EKSPERTARVAMUS

Käesolev ekspertarvamus on koostatud _____ tellimusel. Arvamuse eesmärk on anda hinnang päikesepaneelide paigaldamise võimalikkuse kohta olemasoleva hoone katusele vastavalt _____ I poolt koostatud päikeseelektrijaama projektis „_____ päikeseelektrijaam“, töö nr ENP2305, esitatud päikesepaneelide asendiskeemile hoone katusel (vt Pilt 1). Lisaks on käesolevas töös kasutatud _____ poolt koostatud hoone ehitustehnilises ekspertiisis „Üksikeluhoone katuse kandekonstruktsiooni ehitustehnilise ekspertiisi aruanne“, töö nr _____, esitatud lähteandmeid, kontrollarvutuste tulemusi ja ekspertiisi järeldusi. Hoone asukoht on Harju maakond, Rae vald, Rae küla, _____ kinnistu.

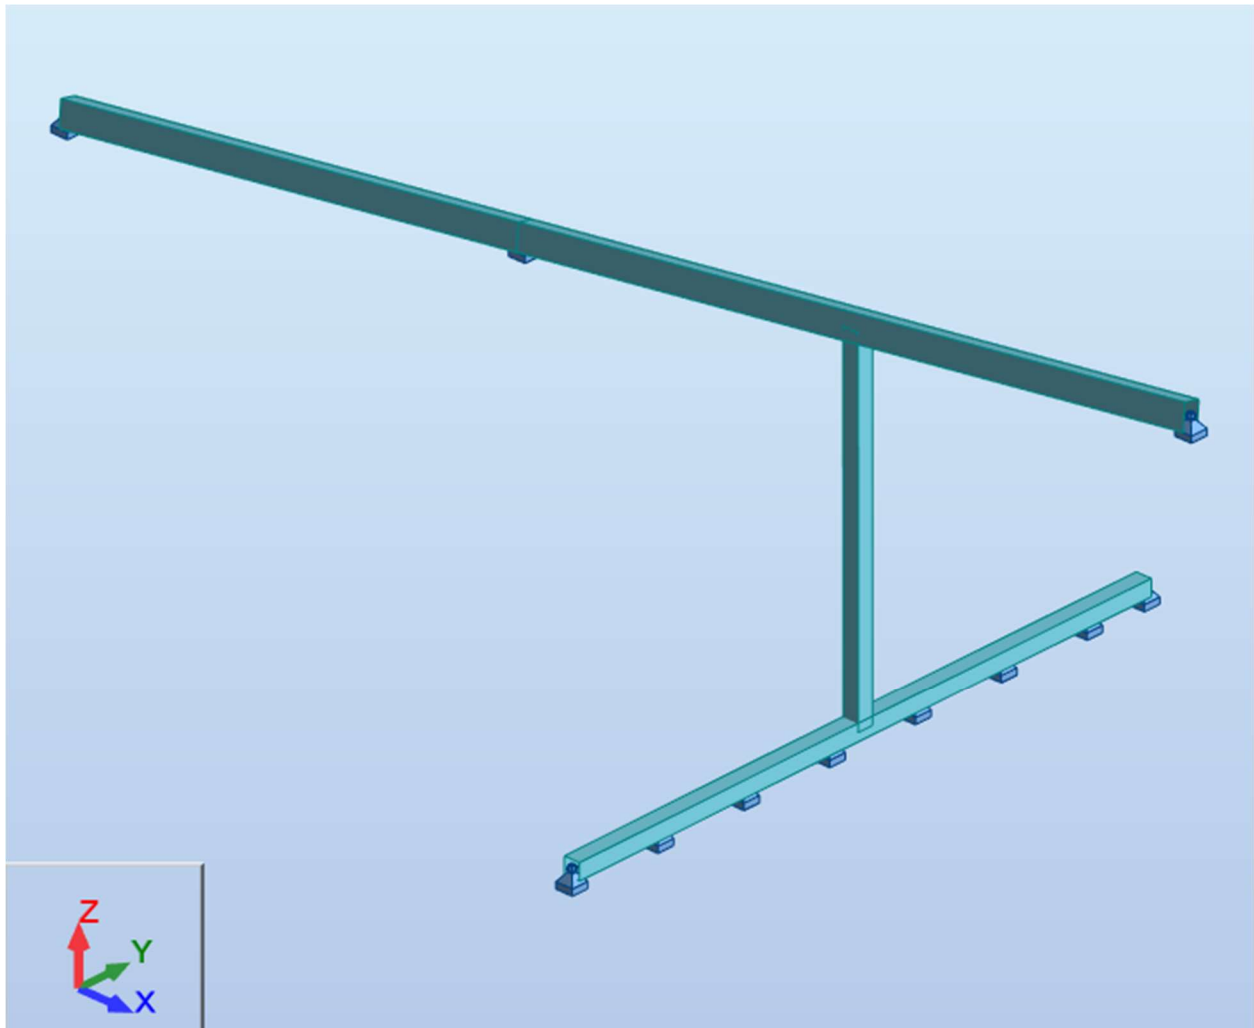
Võttes arvesse lisanduvat omakaalukoormust päikesepaneelidest ja aluskarkassist, on vastavalt ekspertiis esitatule sarikate, harjatala, harjatala toepostide ning toolvärgielementide kandevõime ja stabiilsus tagatud, seda ka sellisel juhul, kui arvestada puidu tugevusklassiks C22. Arvutuslikult on kandevõime ja läbipaine ületatud aga roodsarikatel, vastavalt ekspertiisile on kandevõime kasutusaste nendel ca 174% ja piirläbipainde osas ca 334%. **Sellest tulenevalt ei tohi ilma katuse kandekonstruktsioone tugevdamata päikesepaneele paigaldada.**

Käesoleva töö käigus on arvamuse koostaja projekteerinud lahenduse roodsarikate tugevdamiseks. Lahendus seisneb täiendavate puitelementide paigaldamisel pööningul kõikide roodsarikate alla, mille eesmärk on vähendada roodsarikate arvutuslikku sildeava ja sellest tulenevalt vähendada ka nendes mõjuvaid sisejõude ning toereaktsioone. Iga roodsarika alla tuleb paigaldada puitpost ristlõikega 100x100 mm ja selle alla omakorda horisontaalne puittala samuti ristlõikega 100x100 mm (puitmaterjalide tugevusklass C22). Horisontaaltala tuleb toetada vahetult vahelaetalade ülapinnale (selleks tuleb eelnevalt lokaalselt eemaldada puistevill talade pealt), nende suunaga risti, et koormus jaotuks ühtlasemalt vahelaele ringi. Posti asukoht roodsarika all tuleb valida nii, et see jääks sarika harjapoolse sildeava suhtes võimalikult keskele (vt ka allolev mudel). Kontrollarvutused näitasid, et pärast tugevduslahendust on ebasoodsaimas koormuskombinatsioonis roodsarikate kandevõime kasutusaste ca 85% ja läbipaine jääb samuti väiksemaks lubatud piirväärtusest (vt arvutustulemused järgmisel leheküljel). Lisapostide ja -talade ning ülejäänud puitkonstruktsioonide kandevõime ja stabiilsus on samuti piisava varuga tagatud.

Ekspertiisis välja toodud roodsarikate ja harjatala ühendussõlme mittevastavus nõuetele on sisuliselt õige tähelepanek, sest mitmed konstruktiivsed nõuded ei ole täidetud. Sellest tulenevalt tuleb iga roodsarika kinnitussõlmes harjatalale paigaldada täiendavad naelutusplaadid talade külgpindadele ning paigaldada 4+4 d4 naela min 50 mm kaugusele elementide otstest (4 naela harjatalas, 4 naela roodsarikas).

Lisapostide kinnitamisel roodsarika alapinnale tuleb kasutada mõlemal pool posti ehitusnurgikut ja vähemalt 3+3 kruvi kummalgi pool. Sama põhimõtet tuleb kasutada ka lisaposti kinnitamisel alumises liitesõlmes horisontaaltalale, viimane tuleb omakorda kruvidega kinnitada iga vahelaetala ülapiinnale vähemalt 1 kruviga laetala kohta.

Eelnevat arvesse võttes on päikesepaneelide paigaldamine olemasoleva hoone katusele lähteülesande mahus eksperdi hinnangul lubatud ning katuste kandekonstruktsioonide kandevõime ja stabiilsus tagatud ainult siis, kui enne paneelide paigaldamist tugevdatatakse olemasolevaid katuse roodsarikaid eespool välja toodud lahenduse järgi.
